改善箇所説明図

基準不適合内容

〔 前後進切り換え電気回路 〕

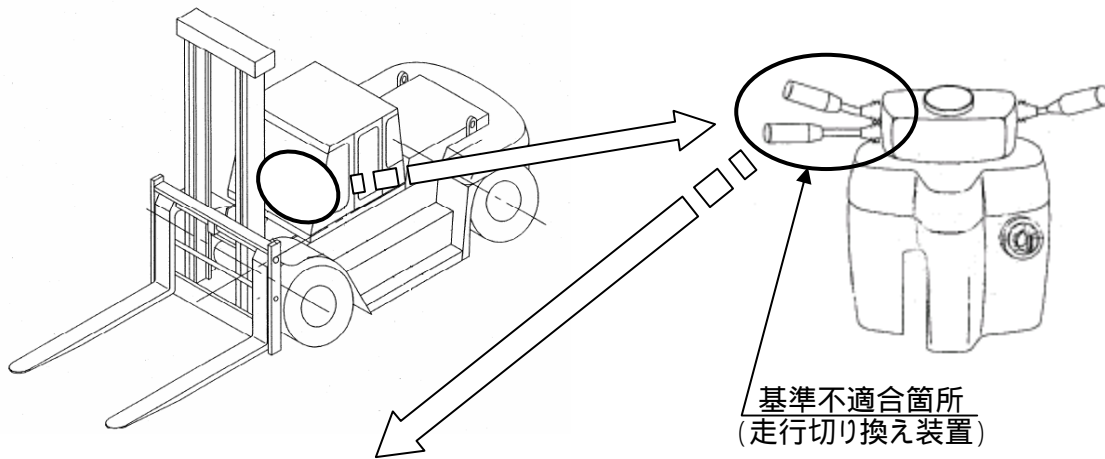
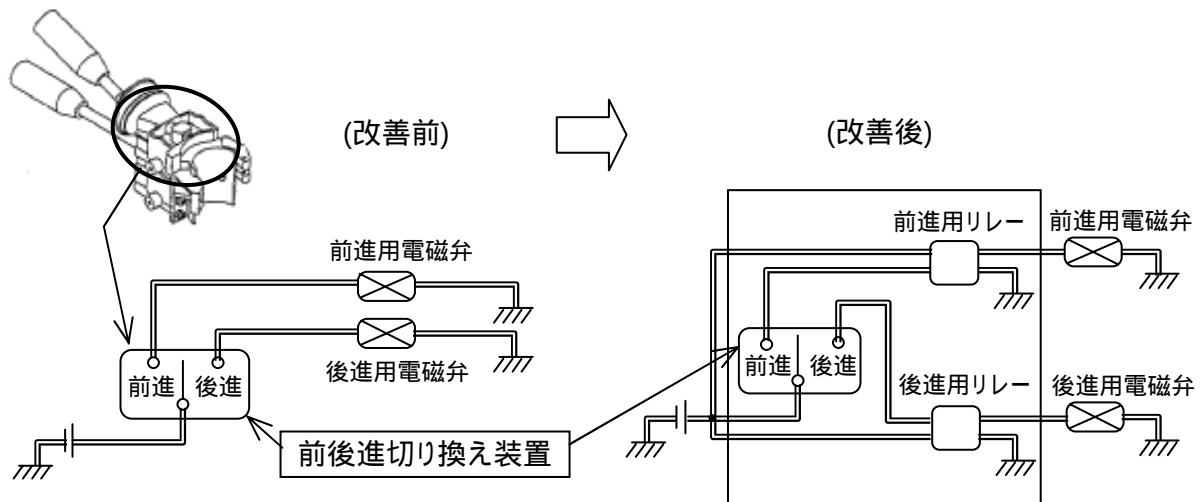
前後進の切換スイッチ及び速度の切換スイッチの電気回路が不適切なため、切換え操作を繰り返し行くと、当該スイッチの接点が磨耗し、接触不良となることがある。そのため、スイッチを操作をしても電流が流れず、走行できなくなるおそれがある。

全車両、前後進の切換スイッチ及び速度の切換スイッチの電気回路にリレーを追加する。また、前後進の切換スイッチ及び速度の切換スイッチを点検し、電気特性が異常な場合は、新品と交換する。
